国立研究開発法人日本原子力研究開発機構大洗研究所（北地区）  
原子炉施設保安規定の変更認可申請の補正について

国立研究開発法人日本原子力研究開発機構大洗研究所（北地区）  
原子炉施設保安規定（補正）

国立研究開発法人日本原子力研究開発機構  
大洗研究所（北地区）  
原子炉施設保安規定  
新旧対照表

別図第4 敷地内の通信連絡設備の配置場所

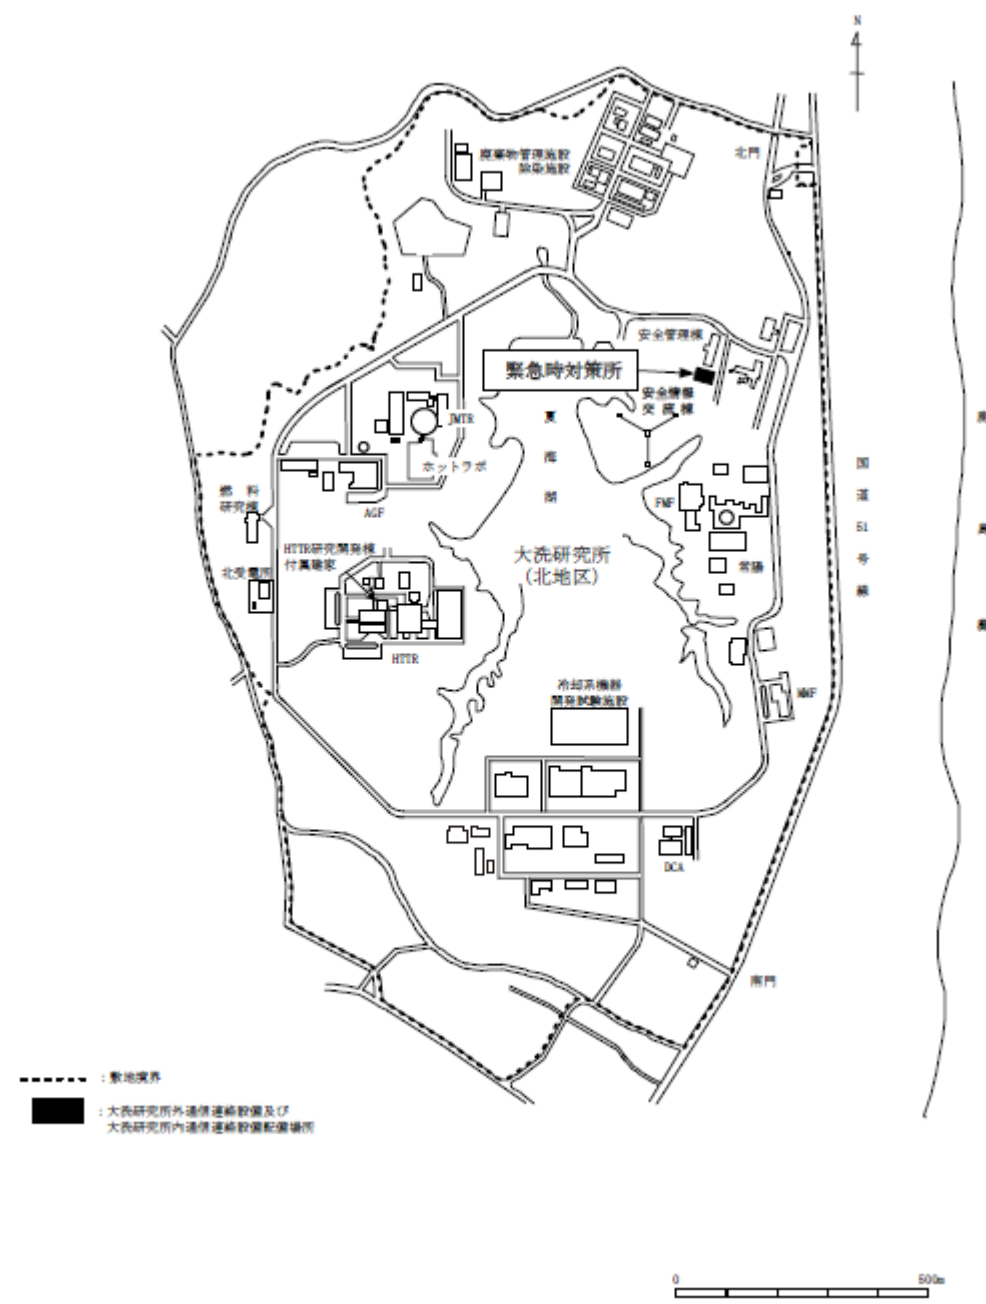
共通設備等の管理の追加に伴う、敷地内の通信連絡設備の配置場所の明確化
